# COMUNE DI CAMPI BISENZIO

**Variante Semplificata al Regolamento Urbanistico.  
Reiterazione del vincolo preordinato all'esproprio  
per la realizzazione dell'ampliamento del  
Cimitero comunale del Capoluogo**

Serie: <b>RUC</b>	Data Revisione "0": 10/09/2021	Elaborato:  <b>NOTA INTEGRATIVA ALLA RELAZIONE DI FATTIBILITÀ GEOLOGICA</b>
Tavola: <b>ELAB. B3</b>	Revisione: <b>0</b>	
Scala:	Data:

## NOTA INTEGRATIVA ALLA RELAZIONE DI FATTIBILITA' GEOLOGICA

*Fig.1 - Autorità di Distretto Appennino Settentrionale: Piano di Gestione del Rischio Alluvioni - Carta della Pericolosità da Alluvioni Fluviali (scala indicativa)*

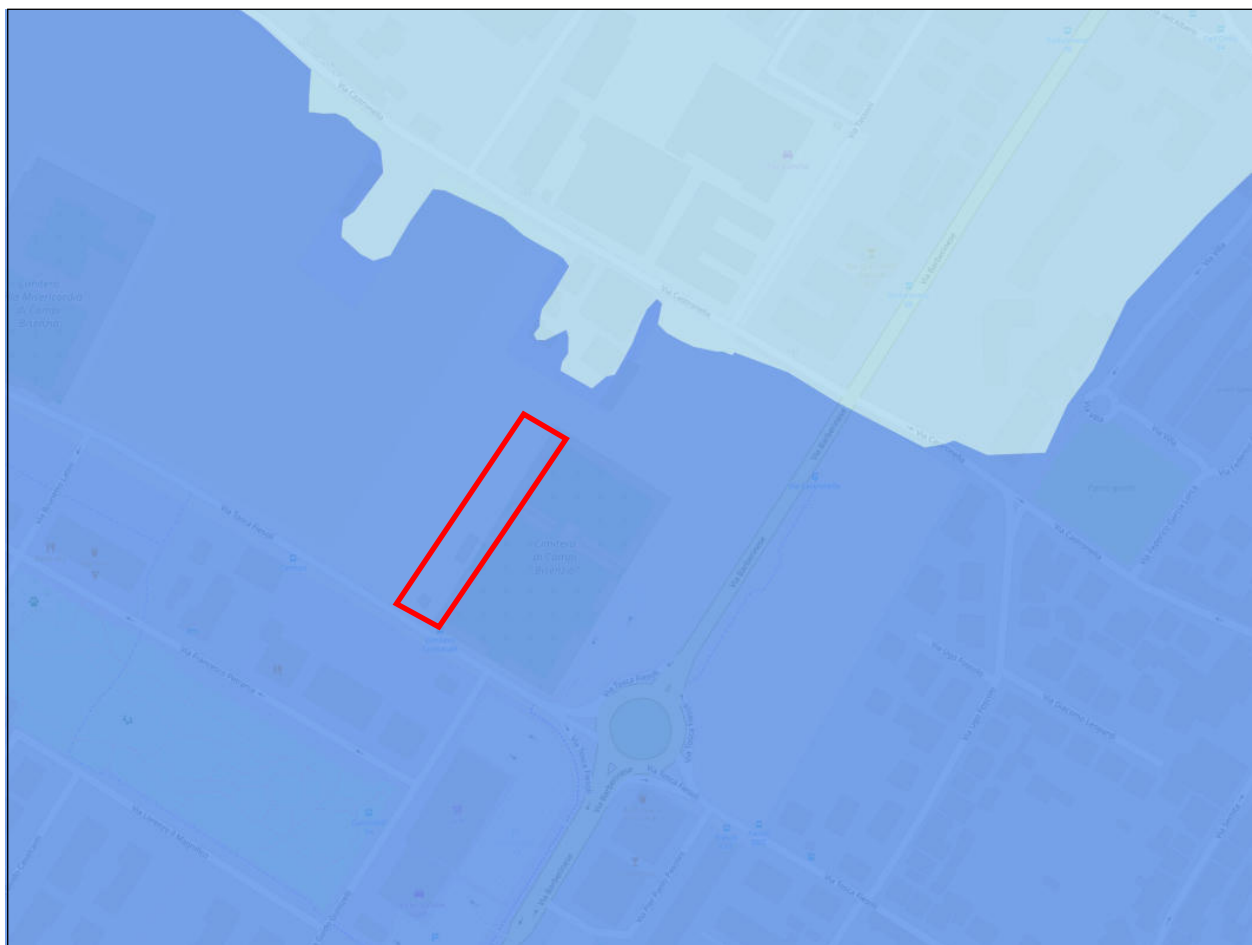
- 2) *In entrambe le relazioni si fa riferimento ad una classificazione di pericolosità del PGRA obsoleta. Il PGRA è stato infatti modificato nell'agosto 2021 a seguito dei nuovi studi condotti a supporto del Piano Strutturale. Per l'area in esame la pericolosità risulta P2. Occorre pertanto aggiornare testo e cartografie.*

Allegata la presente nota è la cartografia di pericolosità da alluvioni fluviali del PGRA aggiornata all'agosto 2021 (Fig.1), da cui si evince che l'area in oggetto rientra in **classe P2 (pericolosità media)**. In conseguenza di ciò, il testo del par.3.3 della relazione di fattibilità geologica dovrà essere sostituito dal seguente.

*“L'area in oggetto – trovandosi in classe P2 di PGRA – ricade all'interno degli ambiti di applicazione di tale normativa. In particolare, si applica l'**art.11** (“Interventi di nuova costruzione in aree a pericolosità per alluvioni frequenti o poco frequenti”) non perchè sono previste nuove costruzioni; ma perchè il rialzamento del piano di campagna sottrarrà superficie alla libera espansione delle acque di esondazione, esattamente come accade quando viene realizzato un nuovo fabbricato.*
